**Avis de la Mission Régionale d'Autorité environnementale
Nouvelle-Aquitaine
sur le projet de centrale photovoltaïque « Benoist »
à Availles-Limouzine (86)**

n°MRAe 2025APNA162

dossier P-2025-18299

Localisation du projet : Commune d'Availles-Limouzine (86)
Maître d'ouvrage : Société SAS BENOIST PV
Avis émis à la demande de l'Autorité décisionnaire : Préfet de la Vienne
En date du : 15 juillet 2025
Dans le cadre de la procédure d'autorisation : Permis de construire
L'Agence régionale de santé et le Préfet de département au titre de ses attributions dans le domaine de l'environnement ayant été consultés.

Plan de masse du projet – extrait étude d'impact page 25

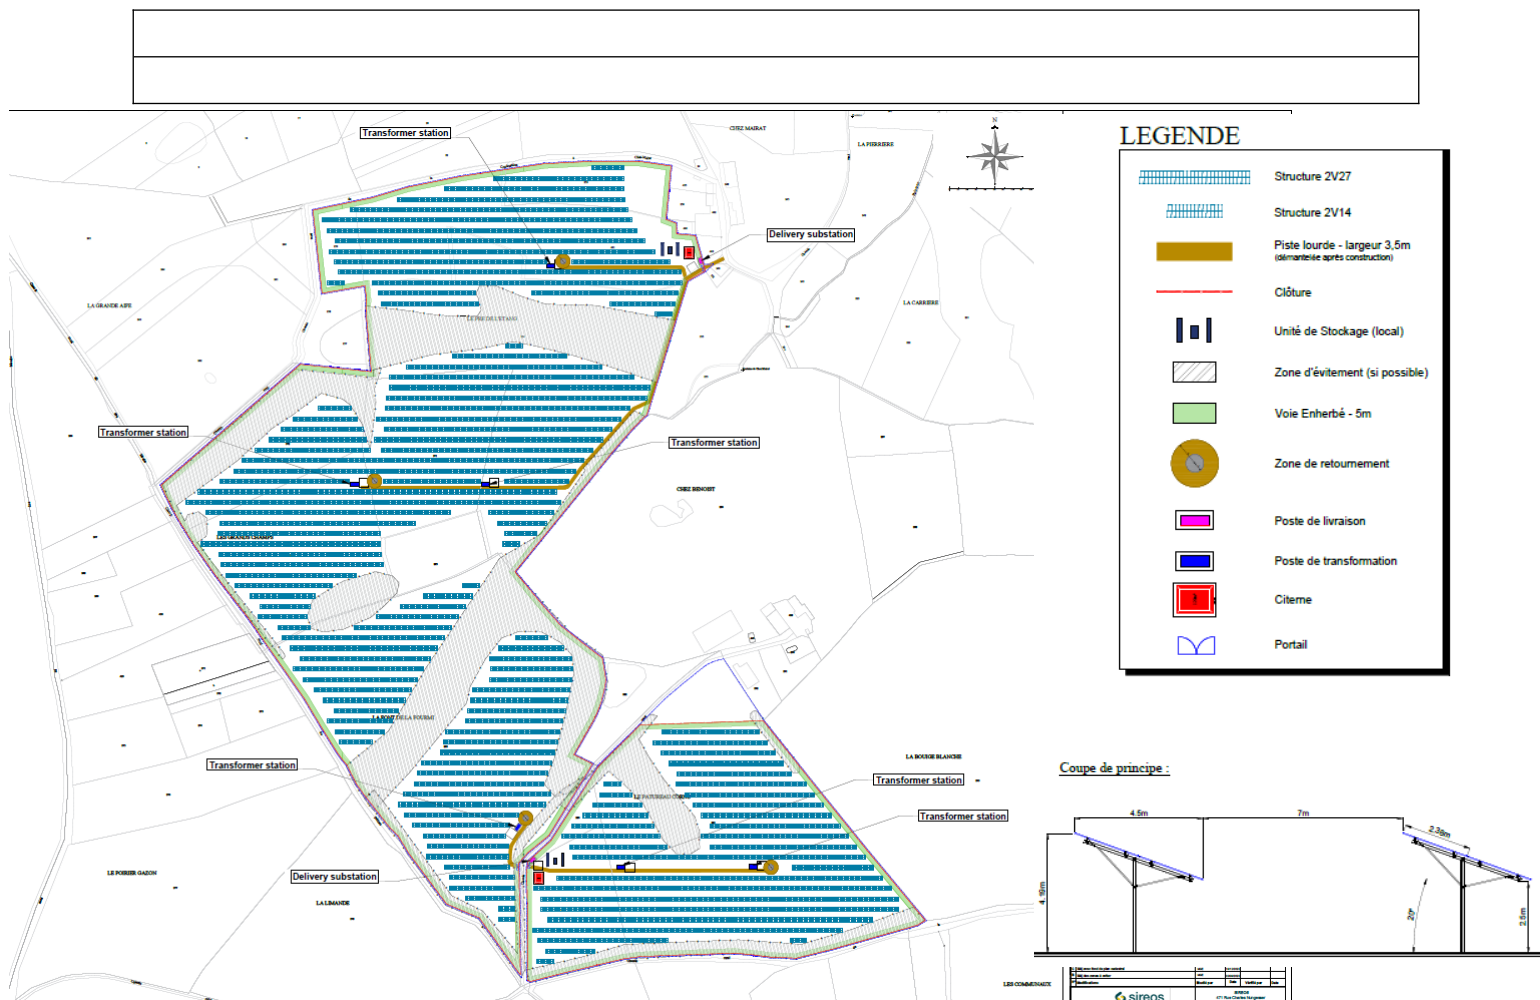
L'hypothèse de raccordement électrique consisterait à se raccorder au poste source de Confolens, distant d'environ 14 km du parc photovoltaïque (voir tracé page 263 de l'étude d'impact). **En lien avec le gestionnaire de réseau, il est attendu que l'étude d'impact du projet de production d'énergie précise les solutions de raccordement possibles au réseau et identifie les enjeux environnementaux (site Natura 2000, traversée de cours d'eau, zones humides), afin de retenir le tracé du raccordement de moindre impact.**
